**R.N. 24 – R.N. 166 – Restructuration de l'échangeur de Saint Antoine**

**Commune de Ploërmel**

**Avis délibéré de l'Autorité environnementale  
n° 2022-39 du 21 juillet 2022**

**Avis délibéré de l’Autorité environnementale  
sur l’aménagement de l’échangeur  
RN24/RN166 de Saint-Antoine à Ploërmel  
(56)**

Figure 4 : Plan général des aménagements (Source : dossier).

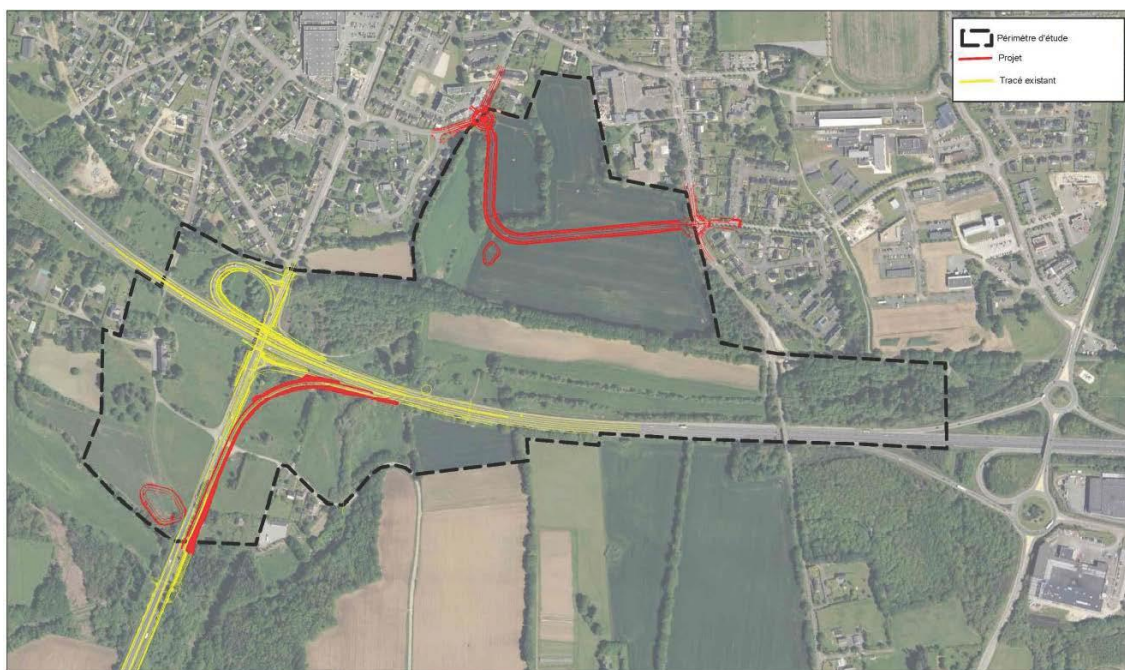
L'emplacement des aires de chantiers n'est pas précisé dans le dossier<sup>4</sup>.

Figure 7 : Trafic routier moyen journalier en 2019 (Source : dossier).

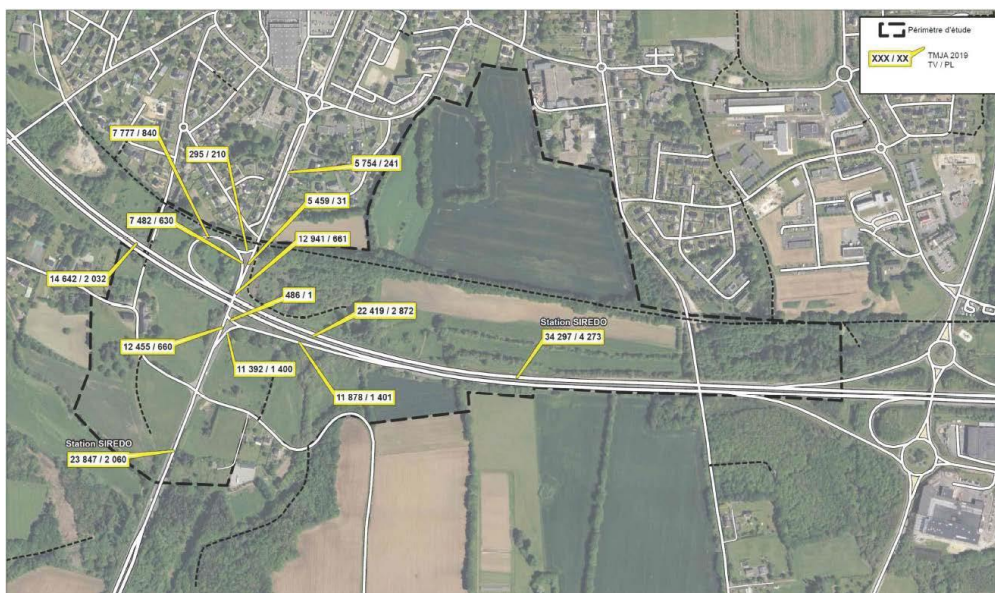
Compte tenu de l'importance des trafics et de ses caractéristiques géométriques, l'échangeur de Saint-Antoine présente des phénomènes de saturation, avec des remontées de file sur la RN24 avant la bretelle d'accès à la RN166 qui ont été signalées au rapporteur mais ne sont pas documentées dans le dossier alors qu'elles sont l'une des justifications du projet. Les données de l'accidentalité sont fournies pour la période du 1<sup>er</sup> janvier 2015 au 31 janvier 2016 : 26 accidents se sont produits<sup>20</sup>, essentiellement au niveau des bretelles de sortie et d'entrée sur la RN 166 et du tourne-à-gauche. Pour la bonne information du public, ces données pourraient être fournies pour une période plus longue.

***L'Ae recommande de mieux documenter les difficultés de trafic constatées au droit de l'échangeur de Saint-Antoine ainsi que les données d'accidentalité.***

Ces données de trafic ne concernent que les principaux axes et ne s'intéressent par au réseau local pourtant concerné par le projet, et en particulier à celui situé entre le bourg de Ploërmel et les voies desservant l'échangeur de Ronsouze. Elles ne donnent aucune indication sur l'origine et la destination des véhicules.

Figure 8 : Trafic routier moyen journalier en 2044 avec les aménagements (Source : dossier)

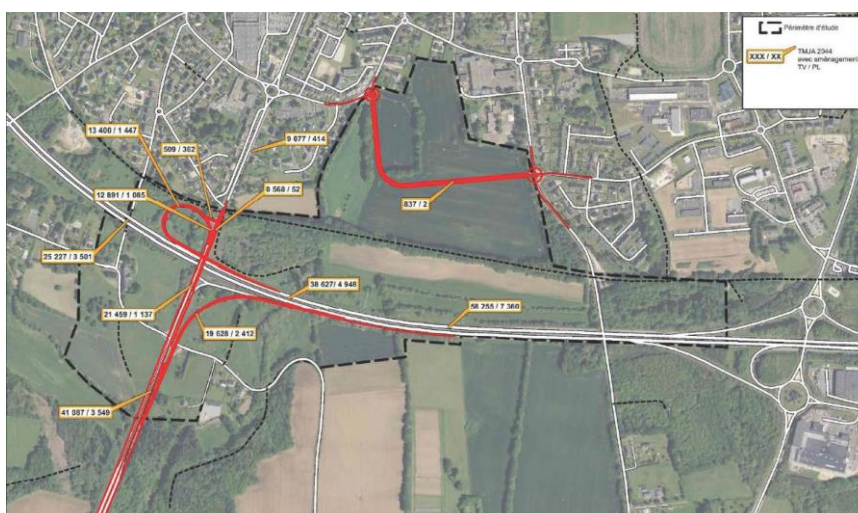
L'évaluation des trafics à l'horizon 2044 (figure 8) a été réalisée sans que les hypothèses sur lesquelles est fondée cette évaluation ne soient fournies, sauf pour le barreau nord. Le dossier affirme que « *les augmentations prévisibles de la circulation sur les RN24 et 166 sont indépendantes du projet* » sans le démontrer, ce qui supposerait d'avoir une évaluation plus précise et à une échelle plus large des trafics. En outre, aucune prévision de trafic n'est donnée pour les voies adjacentes susceptibles d'être affectées par le projet. Par conséquent, l'affirmation selon laquelle le trafic nouveau du barreau nord ne perturbera pas les conditions de circulation des voies adjacentes n'est pas étayée.

Partant du trafic journalier moyen tous véhicules de 693 véh/j pour le tourne-à-gauche supprimé, avec une prévision d'accroissement annuel du trafic « *maximaliste* » de 2,2 %, le dossier en déduit que le trafic attendu sur le nouveau barreau serait de 837 véh/j en 2044.

***L'Ae recommande de compléter l'analyse du trafic (actuel et futur) en y intégrant le réseau secondaire et urbain susceptible d'être affecté par le projet et par une enquête sur l'origine et la destination des véhicules.***
